# Ministero della Transizione Ecologica

COMMISSIONE TECNICA DI VERIFICA DELL'IMPATTO  
AMBIENTALE – VIA E VAS

Oggetto: [ID\_VIP 5790] Istruttoria VIA – Procedimento di valutazione dell'impatto ambientale di cui all'art. 23 del D.Lgs n. 152/2006 e ss.mm.ii. relativo al progetto "Perforazione sondaggi Irminio 7dir ed Irminio 8dir". Proponente: Irminio S.r.l.

## Richiesta di integrazioni

Figura 1. Foto della postazione Buglia Sottana del 2018 (presente nel SIA della procedura di VIA 5790 attuale)

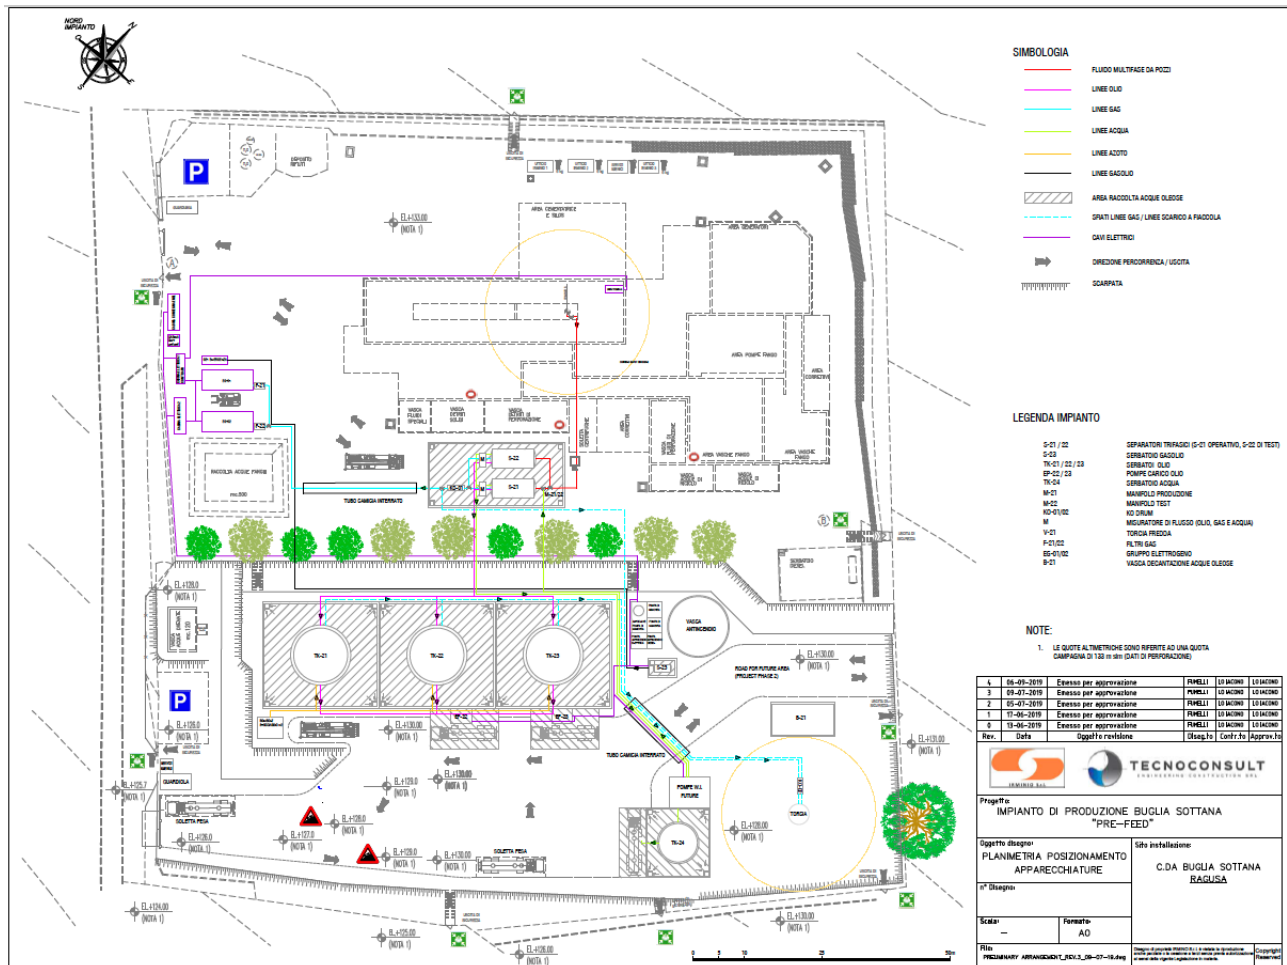
L'immagine della postazione Buglia Sottana di Fig. 1 presente nella Sintesi non Tecnica non è aggiornata allo stato attuale dei luoghi. Inoltre, la situazione descritta in Figura 2, anch'essa riportata nella Sintesi non Tecnica, non corrisponde all'immagine dell'area acquisita il 20 Giugno del 2019 da Google Earth.

Integrare la documentazione con immagini opportunamente commentate che descrivano la reale situazione **attuale dei luoghi** in modo chiaro ed esplicito. A questo proposito si richiede anche di conoscere, con adeguata documentazione fotografica e conseguente descrizione, lo stato degli altri pozzi presenti nell'intorno di 2 km.
